TB1724

LuK Service Info

Part Nr. 231 0103 10 – 310/310MM TGU6

**New design / Neues Design /
Nouvelle conception / Nuevo
diseño / Nuovo disegno**

231 0093 10

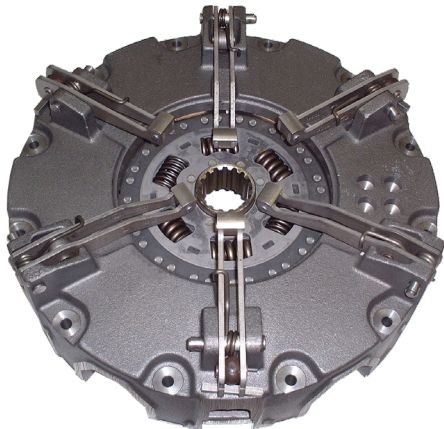
This new design utilises the latest clutch technology, using a vented housing for improved cooling and heat dispersal. Fully interchangeable with existing clutches with no modifications required to vehicle or flywheel. A new fixation bolt set 411 0195 10 12 x M8 x 1,25 x 65mm + Conical washer is supplied with new designs to accommodate the lower housing.g.
